Arq. William Enrique Taboada Díaz
Curador Urbano Primero de Montería

RESOLUCIÓN No.414-2025, POR MEDIO DE LA CUAL SE DECLARA DESISTIDA LA SOLICITUD DE LICENCIA DE URBANIZACION EN LA MODALIDAD DE DESARROLLO SIMULTANEA CON CONSTRUCCION OBRA NUEVA – CAMPUS UNISINU, CON RADICADO 23001-1-25-0181 DEL 02 DE JULIO DE 2025 Y SE ORDENA LA ENTREGA DE LOS DOCUMENTOS APORTADOS A LA MISMA, POR EL PETICIONARIO.

FECHA DE EXPEDICIÓN 26/12/2025

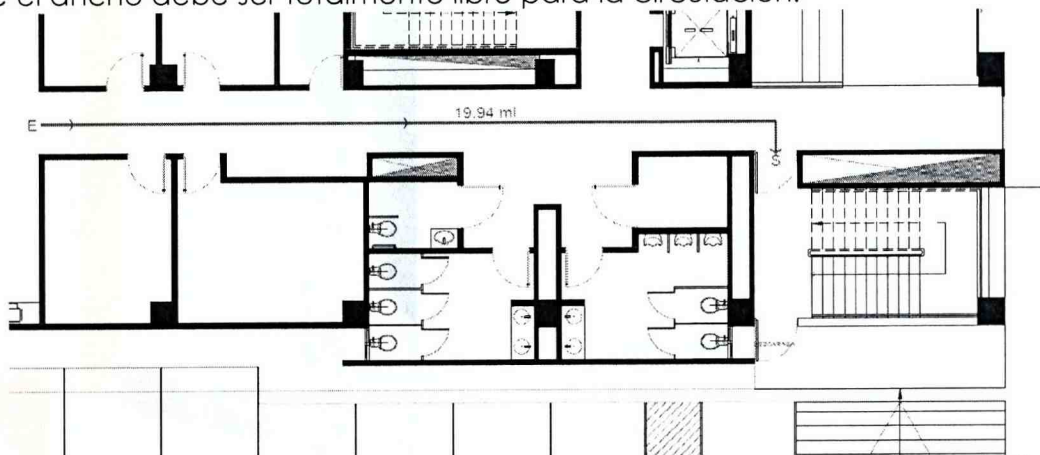
28. **Observación Arquitectónica No. 41:** Considerando que toda edificación debe cumplir con los parámetros mínimos para la protección contra incendios y la prevención de la vida de los ocupantes y usuarios, de acuerdo a la clasificación y el grupo de ocupación de la misma, se debe presentar en planos esquemáticos las plantas arquitectónicas por piso donde se muestre el cumplimiento del título K del Reglamento Colombiano de Construcción Sismo Resistente NSR-10, para lo cual es de suma importancia tener en cuenta la clasificación de la edificación e índice de ocupación para establecer el número de salidas de evacuación, la capacidad de las salidas entre otros parámetros. No obstante, es responsabilidad del solicitante el cumplimiento de la totalidad de la norma contenida en el presente Título. Tener en cuenta lo siguiente: suficiente detalle, la localización, construcción, tamaño y tipo de todas las salidas, además de las disposiciones de pasillos, corredores y pasadizos relacionados con las mismas,

- 7.5.1.3.4** Donde las salidas requeridas específicamente en 7.5.1.3.2 o 7.5.1.3.4 estén provistas mediante cerramientos de salida y estén interconectadas por un corredor con una clasificación de resistencia al fuego no menor a 1 hora, deberá permitirse que el apartamento de la salida se mida a lo largo de la línea del recorrido dentro del corredor.

- Los medios de evacuación deben ser herméticos con puerta corta fuego.
 - Las puertas de las salidas de los medios de evacuación deben abrir en el mismo sentido de la evacuación.

- Los medios de evacuación deben contar con salida directa a vía o espacio público abierto.
 - Presentar convenciones en plano donde se evidencie el recorrido y distancia hacia el medio de evacuación.

Indicar en plantas arquitectónicas por piso de los esquemas donde se indican las evacuaciones, el sistema de rociadores que se implementara en la edificación. Ejemplo de plano de esquema

29. **Respuesta:** *Cumple parcialmente. No se presentó cuadro de cargas de ocupación por piso, la apertura de las puertas se sigue indicando hacia el interior de los espacios.*
30. **Observación Arquitectónica No. 43:** Relacionar las plantas arquitectónicas por piso y planta de cubierta con el espacio público.
